ECE/TRANS/WP.29/2007/20/Rev.1
31 juillet 2007

Examen de projets d'amendements à des Règlements
(Installation des dispositifs d'éclairage et de signalisation lumineuse)

Projet révisé de série 04 d'amendements au Règlement n° 48

Communication du représentant de la Communauté européenne (CE)

Modèle A

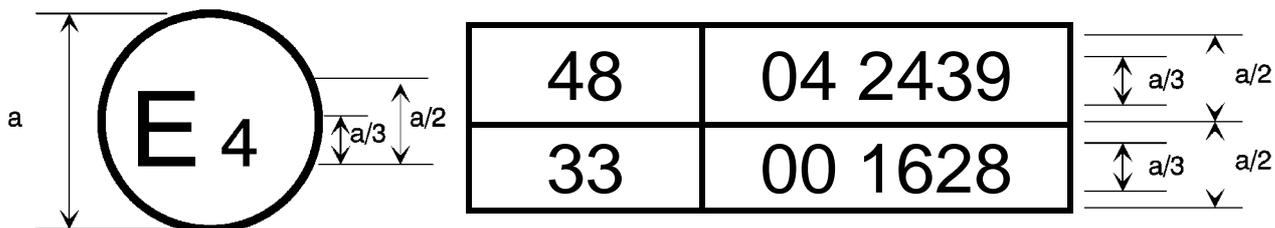
Annexe 2, modifier comme suit:

La marque d'homologation ci-dessus, apposée sur un véhicule, indique que le type de ce véhicule a été homologué aux Pays-Bas (E4), en ce qui concerne l'installation de dispositifs d'éclairage et de signalisation lumineuse, en application du Règlement n° 48 tel qu'il a été modifié par la série 04 d'amendements. Le numéro d'homologation indique que l'homologation a été accordée conformément aux prescriptions du Règlement n° 48 tel qu'il a été modifié par la série 04 d'amendements.
